Mission régionale d'autorité environnementale

**Avis délibéré de la mission régionale
d'autorité environnementale
Hauts-de-France
sur le projet de parc éolien
de la société Énergie du chemin de la ville aux bois
sur les communes de Dizy-le-Gros et La-Ville-aux-Bois-lès-Dizy (02)**

n°MRAe 2021-5471

Carte de présentation du projet (étude d'impact page 14)

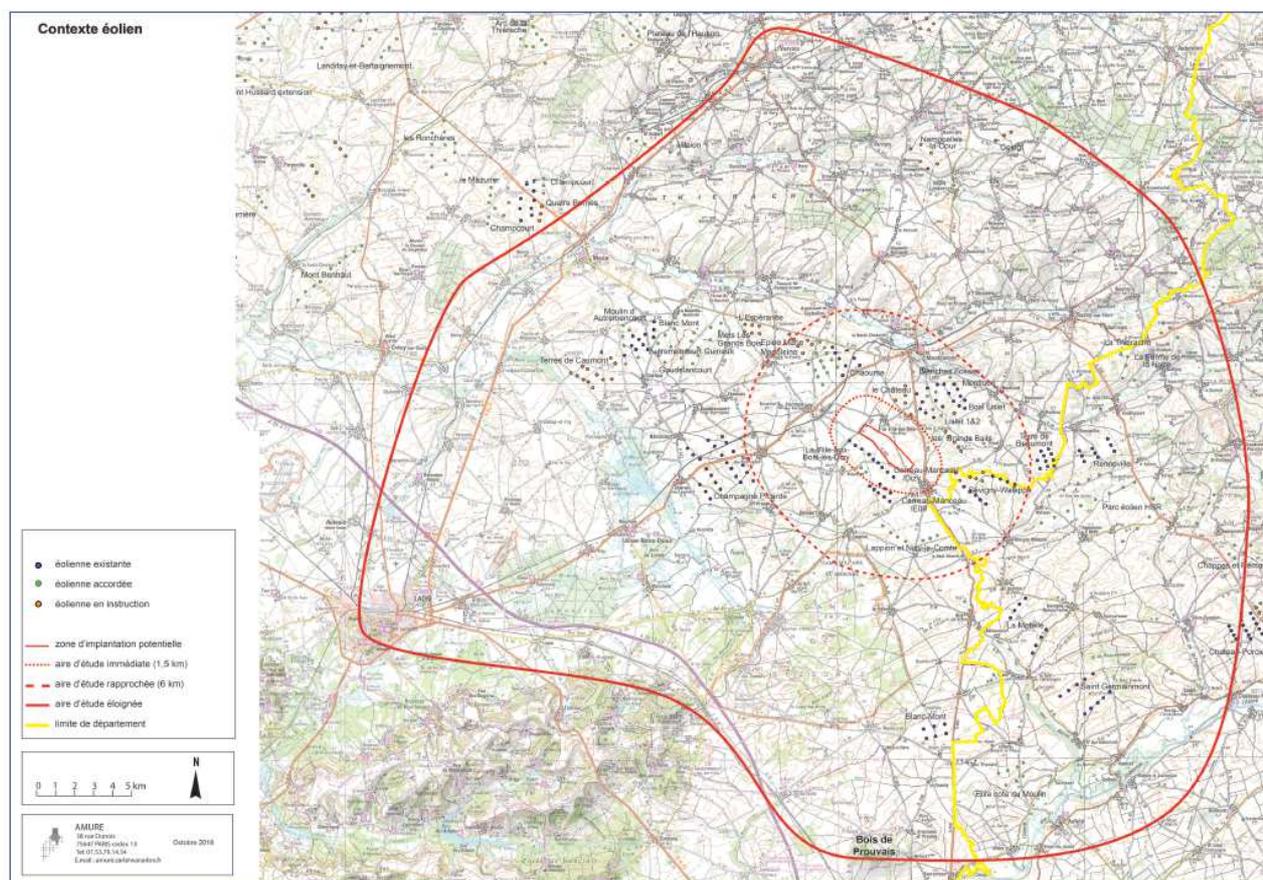
Le tracé du raccordement du parc au poste source n'est pas encore validé dans le dossier. Une solution possible est envisagée à la page 155 de l'étude d'impact (raccordement au poste de Lislet à moins de 6 km) et les impacts sont étudiés à la page 253. Il est nécessaire que le tracé soit adopté pour étudier ces impacts.

Le raccordement fait partie du projet dès lors qu'il est réalisé dans le but de permettre aux éoliennes de fonctionner. L'autorité environnementale recommande de prendre l'attache des gestionnaires de réseaux pour confirmer ou infirmer la possibilité de se raccorder au poste source de Lislet. Elle recommande également d'évaluer les impacts prévisibles de ce raccordement au vu des informations disponibles, en particulier de présenter le périmètre de protection de captage qui serait traversé.
